ABWÄGUNGSTABELLE

zum Bebauungsplan und den örtlichen Bauvorschriften

„BIRKELSTRASSE“

der Stadt Weinstadt, Stadtteil Endersbach

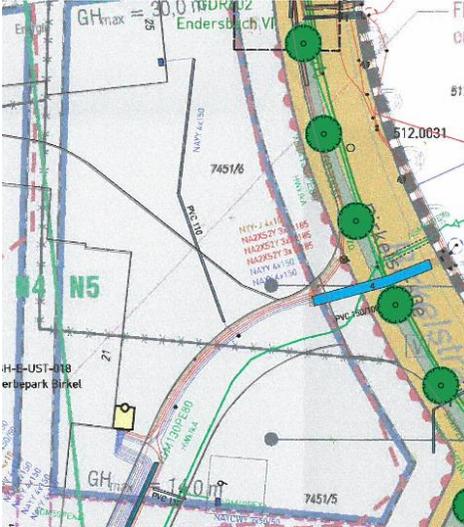
Nr.	Stellungnahmen der Behörden und sonstiger Träger öffentlicher Belange	Abwägungsvorschlag der Verwaltung	Beschluss-empfehlung
<p>zu 10.</p>	<p>Bei einem Hochwasser im Haldenbach zeigt sich jedoch eine völlig andere Situation: Fast das gesamte Gebiet des Bebauungsplanes wird bei einem HQ100 im Haldenbach überflutet.</p>  <p>HWGK UF M025 094088 vom 04.10.2011, Überflutungen aus dem Haldenbach</p> <p>Auf Seite 12 der Begründung wird auch auf die Hochwassergefahren im beplanten Gebiet eingegangen. Hier ist davon die Rede, dass in Abstimmung mit dem Landratsamt eine Abweichung zugelassen werden kann.</p> <p>Auch wenn die Hochwassergefahrenkarten sich noch in der Plausibilisierung befinden, gelten gemäß §65 Abs. 1 WG die Flächen, in denen ein Hochwasserereignis statistisch einmal in 100 Jahren zu erwarten ist, als festgesetzte Überschwemmungsgebiete, ohne dass es einer weiteren Festsetzung bedarf. Somit liegt das Birkel-Areal in einem festgesetzten Überschwemmungsgebiet.</p> <p>Da es keine Übergangsregelung im neuen Wassergesetz gibt, ist es unerheblich, dass die Flächen bereits im FNP als Gewerbeflächen festgesetzt wurden.</p> <p>Somit kann die zuständige Untere Wasserbehörde beim Landratsamt Rems-Murr-Kreis die Ausweisung eines neuen Baugebietes (was in diesem Fall ja zutrifft) nur noch ausnahmsweise zulassen, wenn die in §78 Abs. 2 WHG genannten neun Voraussetzungen kumulativ vorliegen.</p>	<p>Die Berechnungen des Büros Zink in Zusammenarbeit mit der Hydrotec Ingenieurgesellschaft für Wasser und Umwelt mbH von April 2015 hat ergeben, dass das Plangebiet nicht in einem Überschwemmungsgebiet (mind. HQ100) liegt. Maßnahmen zum Hochwasserschutz sind demnach nicht erforderlich.</p>	<p>Kenntnisnahme</p>

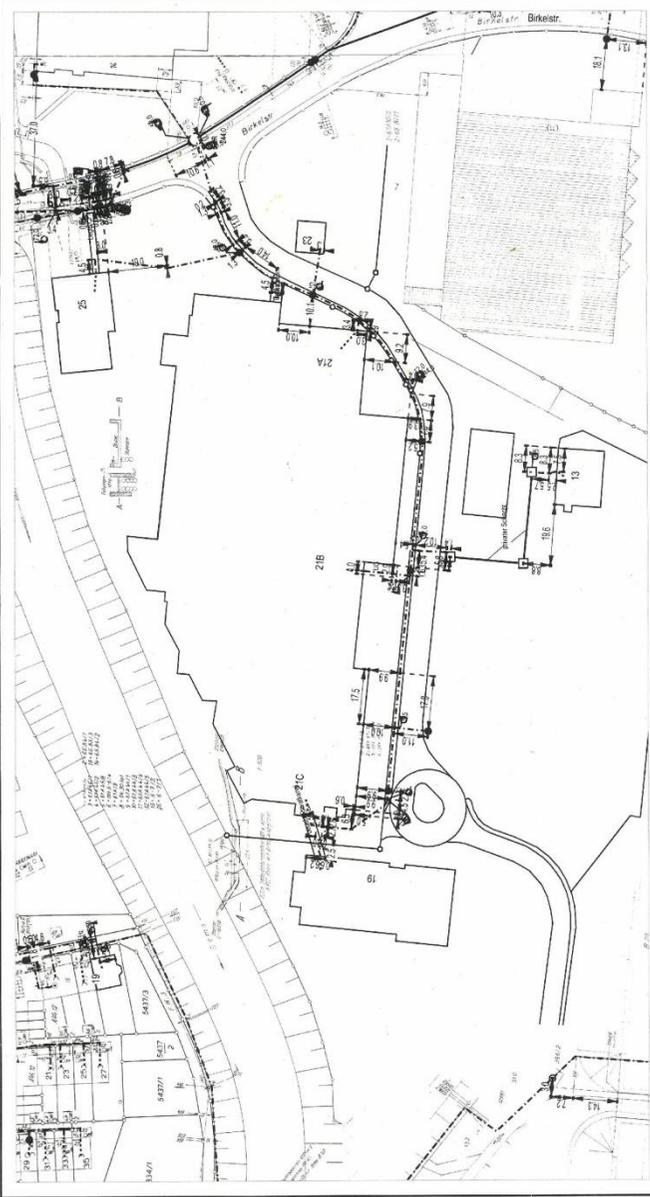
Nr.	Stellungnahmen der Behörden und sonstiger Träger öffentlicher Belange	Abwägungsvorschlag der Verwaltung	Beschluss-empfehlung
12	<p>Unsere Qualität ist ausgezeichnet!</p>  <p>Ein Unternehmen der EnBW</p>  <p>Netze BW GmbH - Hahnweidstraße 44 - 73230 Kirchheim unter Teck</p> <p>Baldauf Architekten und Stadtplaner gmbH Schreiberstr. 27 70199 Stuttgart</p>  <p>Name Sibylle Hentschel Bereich Netzplanung Netzentwicklung Mitte Telefon 07021 8009-59562 Telefax 07021 8009-59200 E-Mail s.hentschel@netze-bw.de Ihr Zeichen Andreas Häffner / AH Ihr Schreiben 10. Januar 2014 Datum 10. Februar 2014 Seite 1/3</p> <p>Bebauungsplan "Birkelstraße" in Weinstadt-Endersbach</p> <p>Sehr geehrte Damen und Herren,</p> <p>für Ihr Schreiben einschließlich der Übersendung des Bebauungsplanentwurfs bedanken wir uns.</p> <p><u>Allgemein:</u></p> <p>Bei den geplanten Baumstandorten (z.B. entlang der Badstraße, rechte Seite) bitten wir die Abstände gemäß DIN 18920/DVGW GW 125 einzuhalten. Hier wird ausgesagt, dass Bäume im Bereich von Versorgungsanlagen bis 1m Abstand nicht möglich sind und von 1m bis 2,5m ab Außenkante Baumstamm zusätzliche Schutzmaßnahmen erforderlich werden.</p> <p>Sollten aus den o. g. Gründen Leitungsumlegungen oder Schutzmaßnahmen für unsere Gasleitungen anstehen gehen diese zu Lasten des Verursachers.</p>	<p>Allgemein</p> <p>Die straßenbegleitenden Baumstandorte entlang der Birkelstraße werden in Richtung Westen versetzt, so dass erforderliche Schutzmaßnahmen so gering wie möglich sind.</p> <p>Dies ist nicht Gegenstand des Bebauungsplans, sondern der Ausführungsplanung.</p>	<p>Berücksichtigung (Planänderung)</p> <p>Kenntnisnahme</p>

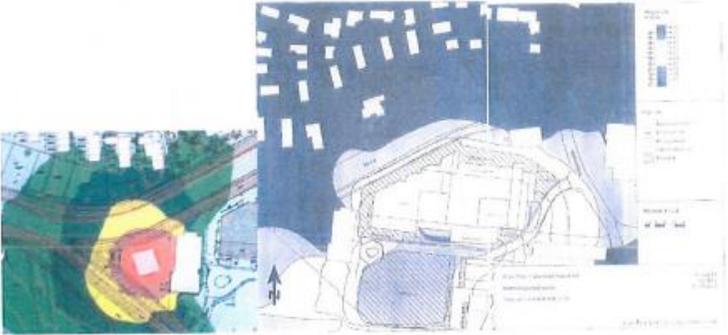
Nr.	Stellungnahmen der Öffentlichkeit	Abwägungsvorschlag der Verwaltung	Beschluss-empfehlung
zu Ö3	<p>3. Alternativen für die Verkehrsplanung</p> <p>Die Verkehrsplanung für einen Anschluss der B29 über das Gewerbegebiet „Benedikt-Aucht-Wiesen“ ist keineswegs alternativlos. Vielmehr gibt es weitaus weniger nachteilige und sich daher aufdrängende Planungsvarianten, die insbesondere wie folgt ausgestaltet sein könnten:</p> <ul style="list-style-type: none"> - Verlagerung, Verteilung und Entzerrung von örtlichem Binnenverkehr aus Osten und Westen, mithilfe zusätzlicher Ausschilderungen, zur nördlichen Ortsumfahrung über die B 29 um jeweils eine Abfahrtsstelle, für Zu- und Abfahrten bei Großflächenmärkten im Westen oder Osten; - effizientes Verkehrslenkungskonzept für den Durchgangsverkehr zur besseren Regelung und Abwicklung der örtlichen Verkehrsnachfrage durch verkehrsbeschränkende Maßnahmen; - Alternativroute zur seither optional vorgesehenen B29-Zufahrtsrampe/Höhe Einmündung B29-Parkplatz für Zu- und Abfahrten nach Fahrtrichtung Ost bzw. West; d.h. zweispurige Fahrbahn durch Verlängerung der seither optional einspurig vorgesehenen B29-Zufahrtsrampe/Höhe B29-Parkplatz bis neu ausgebauter B29-Rampe/Ausfahrt Beinstein; im Verlauf des bereits vorliegenden Feld- und Radfahrweges; - professionelles Marketing und Einführung eines nachhaltigen innovativen Verkehrsmanagements für die Verkehrsverhältnisse des absehbaren neuen Nadelöhrs, der in den teilweisen kritischen gemeinderätlichen und öffentlichen Fokus geratenen, 'massig' ausgefallenen 'Neuen Mitte 2.0' der Endersbacher Einkaufsstraße; - intelligente Behebung von öffentlichen Stellplatzengpässen zur Vermeidung zeitaufwändiger, kapazitätsreduzierender Parkplatzsuche des Einkaufsverkehrs auf den Zufahrtsstraßen; - Verflüssigung von Rückstau auslösendem Zentrumsverkehr auf niedrigem Geschwindigkeitsniveau durch Geschwindigkeits-Reduzierung (z.B. Tempo-30-Regelung);

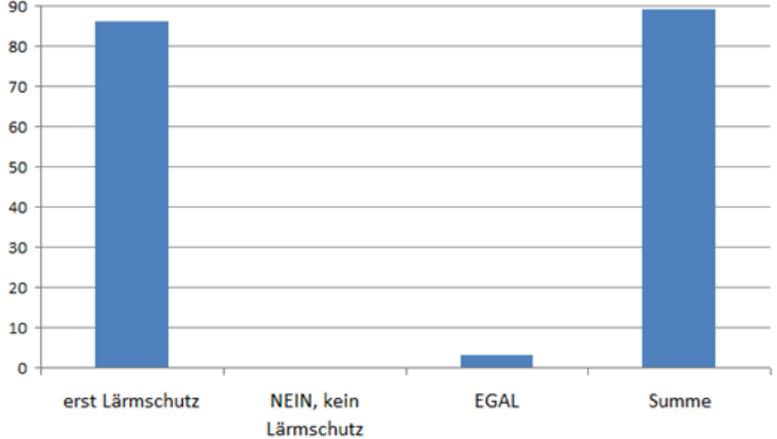
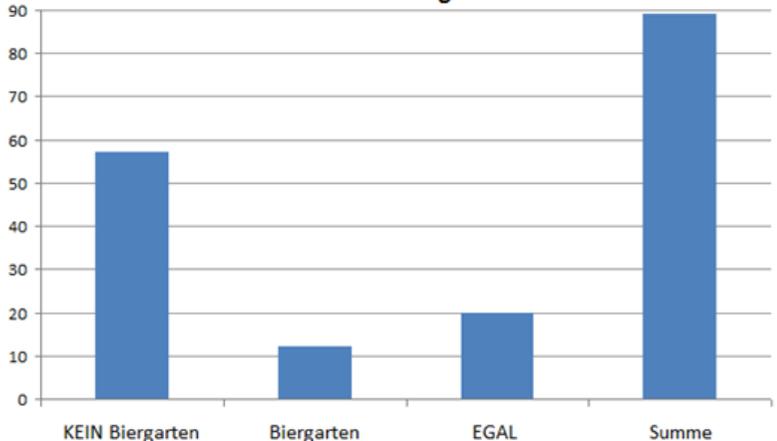
Nr.	Stellungnahmen der Öffentlichkeit	Abwägungsvorschlag der Verwaltung	Beschluss-empfehlung
<p>ZU Ö4</p>	<p>Lärmbelastung mit bestehender Hohen Gebäuden</p>  <p>Lärmbelastung mit Wegfall der bestehenden hohen Gebäude</p>  <p>Dieses ist keine neuen Erkenntnisse! Es wurden bereits 2 Gutachten durchgeführt von Andreas Binkele und Dafina Faur, von denen die 3 nachfolgenden Skizzen stammen.</p> <p>  Gutachten_Birkel-Areal_Andreas Binkele 07.07.2009  Gutachten_Birkel-Areal_Dafina Faur 07.07.2009 </p>  <p>IST Zustand => "erträglich"!</p>	<p>Bei den dargestellten Abbildungen (unten und nächste Seite) handelt es sich um Studienarbeiten der Universität Stuttgart, welche weder Bindungswirkung gegenüber der Stadt Weinstadt besitzen, noch mit einem Lärmschutzgutachter abgestimmt waren. Der Hinweis wird zur Kenntnis genommen.</p>	<p>Kenntnisnahme</p>

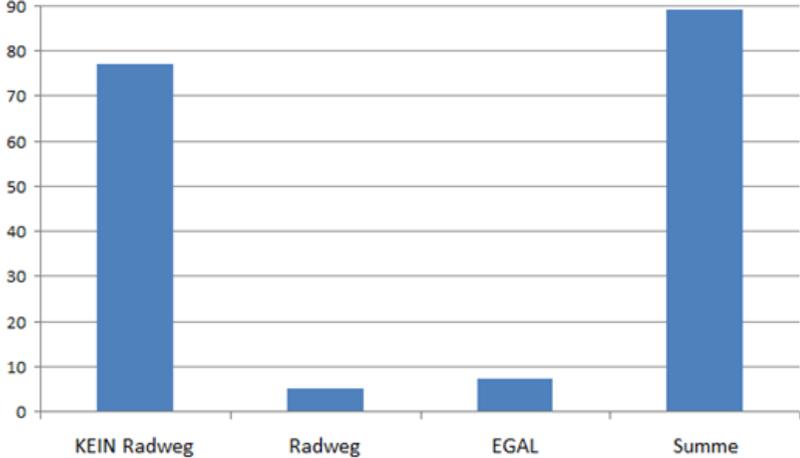
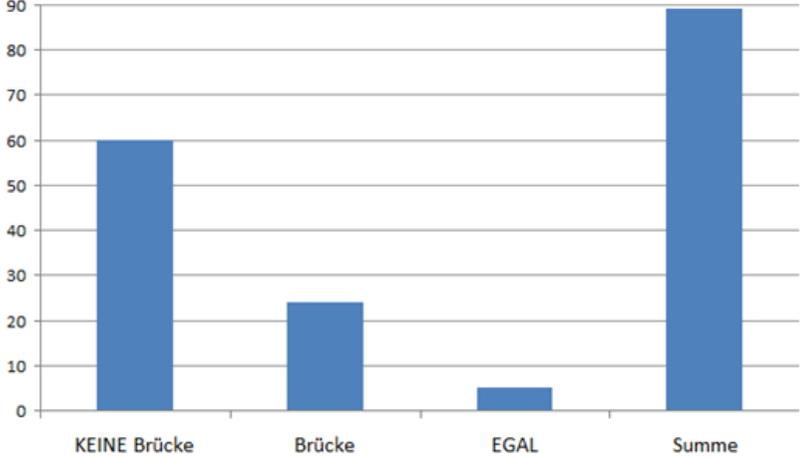
Nr.	Stellungnahmen der Öffentlichkeit	Abwägungsvorschlag der Verwaltung	Beschluss-empfehlung
<p>Zu Ö4</p>		<p>Siehe vorherige Seite.</p>	<p>Siehe vorherige Seite</p>
